Referanser:
Dykkar:
Vår: 14/2348 - 19/14311

Svarbrev angående problem med overvatn - GBNR 108/341 Hallane 20 Lindås

Bileta viser at hage er etablert heilt inntil asfaltkant Hallane 22.

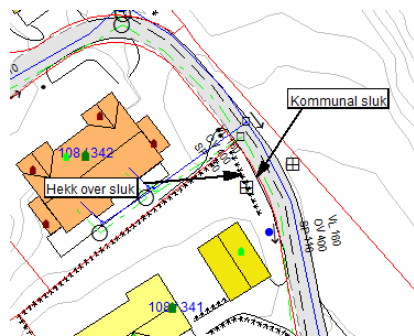
- Langs Hallane 22 er det etablert hage heilt inntil asfaltkant. Det er difor ikkje grøft langs kommunal veg og overvatn vert pressa ut på asfalten. Ditt problem startar allereie her.
Løysing: Her må det etablerast grøft til overvatn.

- Det er ikkje lagt ned rør under avkøyrse til Hallane 22.
Løysing: Røyr under avkøyrse må etablerast. Dimensjon 200mm.
